DETERMINAZIONE DEL DIRIGENTE SERVIZIO VIA/VINCA 8 luglio 2024, n. 323

**[ID VIP 10161] - Parco eolico, costituito da 12 aerogeneratori di potenza unitaria di 6 MW, per una potenza complessiva d'impianto pari a 72 MW, da realizzarsi nei comuni di Serracapriola (FG) e Torremaggiore (FG), incluse le relative opere di connessione alla RTN.**

**Proponente: Ravano Wind S.r.l.**

Relazione tecnica a supporto dell'istruttoria sul progetto  
**ID\_VIP 10161**

Figura 2 – stralcio impianti FER desunti dal SIT Puglia. In rosso l'impianto di progetto, in blu l'impianto eolico E1, in verde E2, in magenta. Sovrapposizione

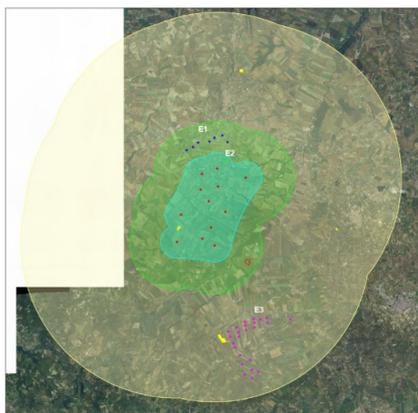
- nell'area interessata **non sono** già installati impianti della stessa fonte. **(lett. a)** L'impianto si configura come nuova realizzazione e dalla verifica della presenza di altri impianti FER emerge l'esistenza di tre impianti eolici e un fotovoltaico.

Figura 4 – Posizione dell'aerogeneratore WGT 4 rispetto al Torrente vallone di Sant'Andrea

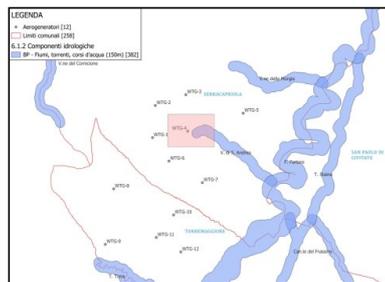
- L'aerogeneratore WGT 4 dista meno di **150 m** dal Torrente vallone di Sant'Andrea (FG 0163)

Figura 5 – Area Buffer di 3 km intorno all'impianto

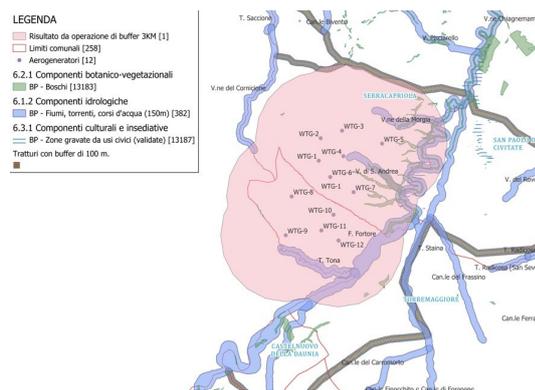
- L'area di progetto è **ricompresa** nella fascia di rispetto dei beni sottoposti a tutela ai sensi dell'art.136 parte III del D.lgs. 42/2002 e del D.lgs. n. 152/2006 (area buffer 3 km).

Le aree in cui sono previsti gli insediamenti dei 5 aerogeneratori dell'impianto eolico **non sono** idonee perché ricadono all'interno della fascia di rispetto della distanza di tre chilometri dai Beni Culturali e Paesaggistici della Parte Seconda del Codice 42/2004 e dall'art.136 dello stesso. Infatti, il progetto presenta, a titolo di esempio, interferenze con le seguenti componenti:

Figura 6 - Ubicazione dell'impianto rispetto alle aree non idonee ex RR 24/2010 (fonte SIT Puglia)

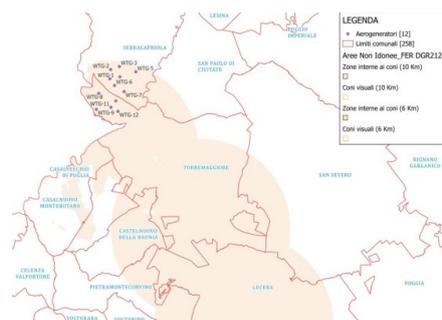
L'area dell'impianto proposto **ricade** tra quelle indicate come **non idonee** ai sensi del Regolamento Regionale n. 24 del 2010. In proposito, si veda l'immagine successiva.

L'area dell'impianto proposto **NON** è idonea ai sensi del Regolamento Regionale n. 24 del 2010.

Figura 7 - carta dell'uso del suolo - seminativi irrigui e non irrigui, per la produzione di cereali, a colture arboree (i.e., vigneti e uliveti) e a colture erbacee

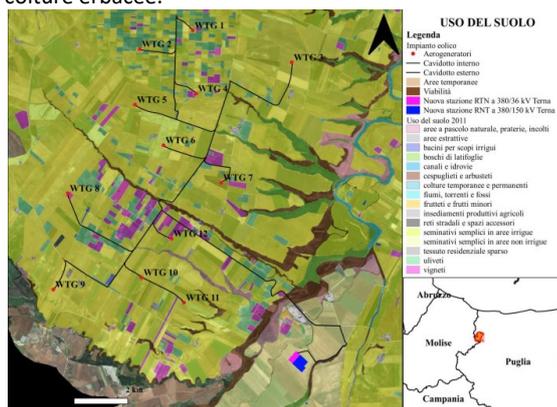
- non è previsto** il riutilizzo di aree già degradate da attività antropiche;
- l'impianto è integrato nel contesto delle tradizioni agroalimentari locali e del paesaggio rurale. Le colture rilevate nell'area, come documentato dalla carta dell'uso del suolo, sono principalmente seminativi semplici in aree irrigue. Non ci sono aerogeneratori in sistemi colturali e particellari complessi e in aree a vegetazione boschiva e arbustiva in evoluzione in quanto questi rappresentano una piccolissima parte del territorio. Il proponente dichiara che trattasi di aree agricole del tutto pianeggianti caratterizzate da appezzamenti a seminativo irriguo e non irriguo, dove si coltivano o si potrebbero coltivare solo cereali oppure sono lasciati incolti come maggese, a colture arboree (i.e., vigneti e uliveti) e a colture erbacee.
